PRZEDSIĘWZIĘCIE LUB ZADANIE: SIEĆ KANALIZACJI SANITARNEJ WRAZ Z PRZYŁĄCZAMI DLA KAMIENICY POLSKIEJ K/ CZESTOCHOWY	NR ZLECENIA:
OBIEKT: ZADANIE III ETAP I - WANATY SIEĆ KANALIZACJI SANITARNEJ	STADIUM: PB + PW NADZÓR AUTORSKI — RYS. NR: 6a/Z
TYTUŁ RYSUNKU: PROFIL PODŁUŻNY ODCINKA KANAŁU KS-XIVa (ODCINEK OD StXX/3 DO StXIVa/17)	SKALA: 1:100/1000
PROJEKTANT: inż. JAN RYMUT nr upr. 389/71/Kt	OPRACOWAŁ: inż. PIOTR RYMUT
SPRAWDZIŁ: mgr inż. URSZULA GROBERT nr upr. 296/69	DATA UKOŃCZ.: STYCZEŃ 2018

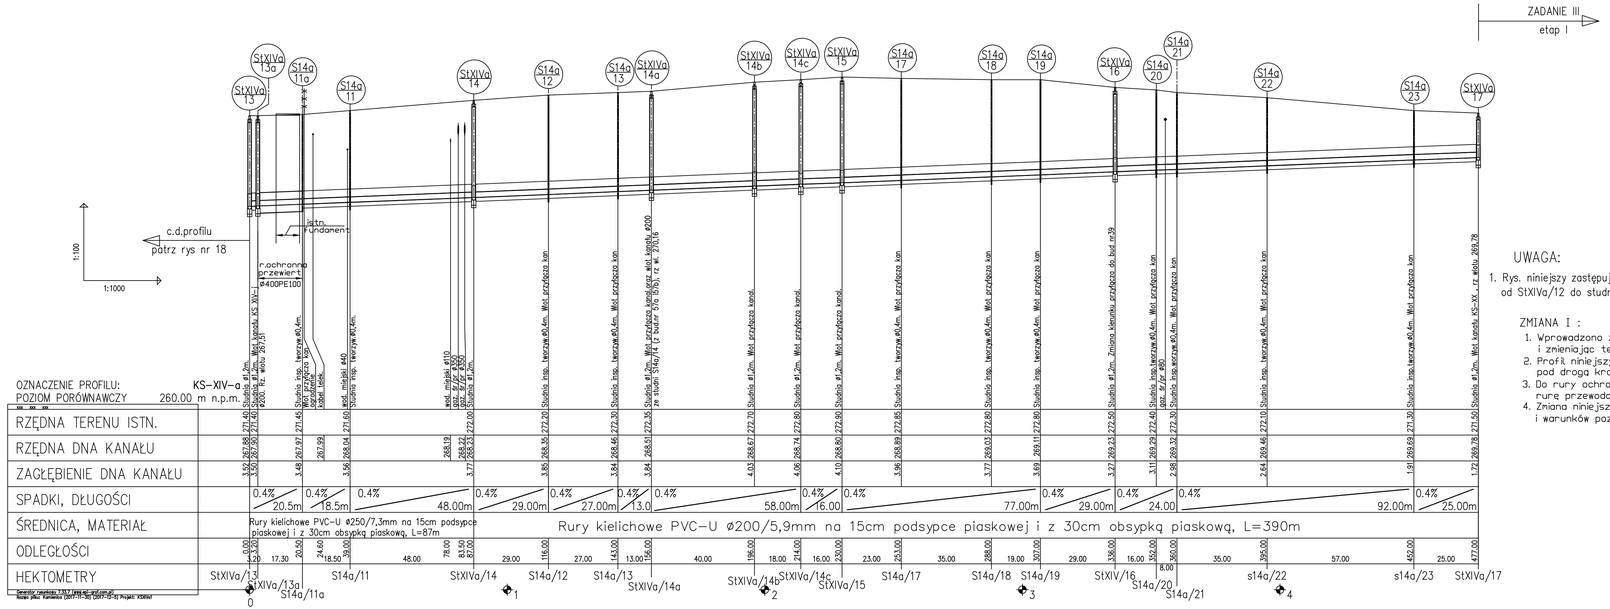
1. Rys. niniejszy zastępuje rys nr 6 z projektu podstawowego z 2003r, gdyż odcinek od StXIVa/12 do studni StXIVa/1 został wykonany w ramach zadania II etap I.

1. Wprowadzono zmiany w profilu kanału KS-XIVa, dodając dodatkowe studnie i zmieniając technologię wykonania odcinka kanału między StXIV/13a i StXIVa/11a
2. Profil niniejszy rozpatrywać łącznie z rys nr 18 - 'Przejście kanałem KS-XIVa pod drogą krajową nr1 - rzut i przekroje'
3. Do rury ochronnej ø400 PE100 wykonanej przewiertem sterowanym, wsunąć na płozach rurę przesadową, kielichową ø200 PVCładanek StXIVa/13a do S14a/11a)
4. Zmiana niniejsza stanowi nieistotne odstąpienie od projektu budowlanego i warunków pozwolenia na budowę
